Relatório de Fiscalização

RELATÓRIO DE FISCALIZAÇÃO TÉCNICA DOS SISTEMAS DE ÁGUA E ESGOTO DO MUNICÍPIO DE Atibaia

PRESTADOR: Saneamento Ambiental Atibaia

Americana, **Dezembro de 2023**

Fotos de [EEA-4.10]

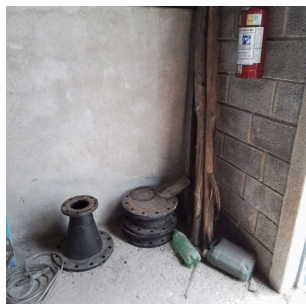
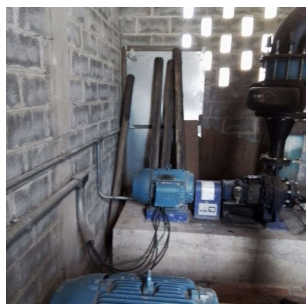
[EEA-4.1] - A área não está devidamente cercada	Conforme
[EEA-4.2] - Ausência de acesso para manutenção na Estação Elevatória	Conforme
[EEA-4.3] - Ausência de conjunto moto bomba reserva	Conforme
[EEA-4.4] - Ausência de extintor de incêndio	Conforme
[EEA-4.5] - Ausência de identificação da área	Conforme
[EEA-4.7] - Drenagem inadequada de água de lubrificação de gaxetas	Conforme
[EEA-4.8] - Existência de vazamentos aparentes	Conforme
[EEA-4.9] - Extintor de incêndio com validade expirada	Conforme
[EEA-4.10] - Ausência de manutenção, limpeza, conservação e segurança	Não Conforme

Foto 1 - Materiais estranhos a operação do booster do Reservatório Zona alta do Saae Atibaia.

Foto 2 - Materiais estranhos a operação do booster do Reservatório Zona alta do Saae Atibaia.

Foto 3 - Materiais estranhos a operação do booster do Reservatório Zona alta do Saae Atibaia.

Fotos de [RES-6.4]

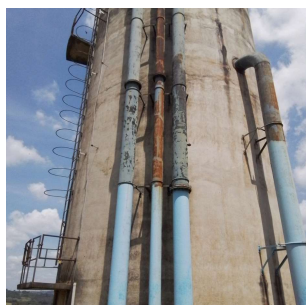
[RES-6.4] - Existência de locais sem guarda-corpos ou escadas ou em situação inadequada

Não Conforme

Foto 1 - Guarda-corpo fora dos padrões adequados do Reservatório elevado da ETA Cerejeiras do Saae Atibaia.
